Onderwerp: Bestemmingsplan Buitengebied, Zonnepark Valthermond M3006

U hebt ons gevraagd advies uit te brengen over het voorontwerpbestemmingsplan Buitengebied, Zonnepark Valthermond M3006.

bestemmingsplan Buitengebied Zonnepark Valthermond M2883 en M3006

Onderwerp: Integraal advies - Zonnepark Valthermond
Opsteller: [REDACTED]
Datum: 26-04-2018
zaaknummer: Z2018-00003181
bevoegd gezag: Gemeente Borger-Odoorn
zaaknr BG: Bp 'Buitengebied, Zonnepark Valthermond' M2883 en M3006

Borger-Odoorn - zonnepark

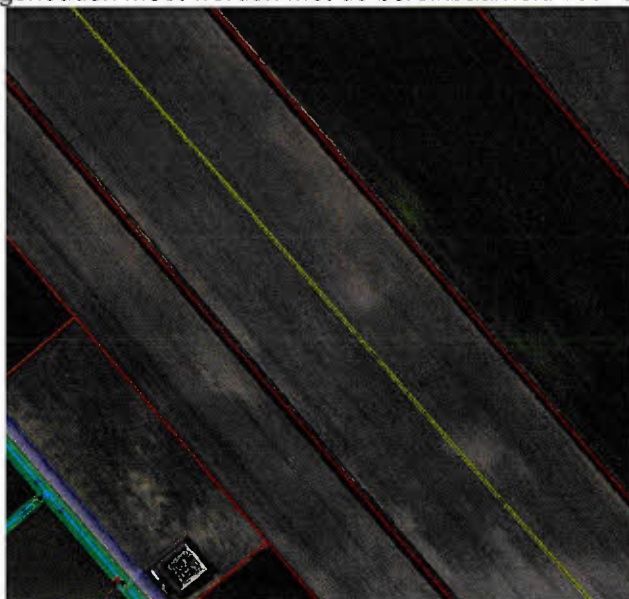
- In de standaard waterparagraaf, in het via de digitale watertoets uitgebrachte wateradvies, zijn algemene uitgangspunten aangegeven om bij de ontwikkeling van het zonnepark Valthermond M3006 rekening mee te houden. Specifiek op zonneparken kan daarop worden aangevuld dat;
 - de zonnepanelen vrij afwateren op de onderliggende bodem en het afstromende hemelwater kan in de bodem infiltreren (vertraagde afvoer);
 - geen aparte voorzieningen voor opvang en/of afvoeren van hemelwater worden aangebracht en dat bestaande sloten gehandhaafd blijven.
- Aan de west en oostzijde van het plangebied schouwsloten aanwezig zijn, waarbij rekening gehouden moet worden met de bereikbaarheid voor onderhoud (zie luchtfoto).
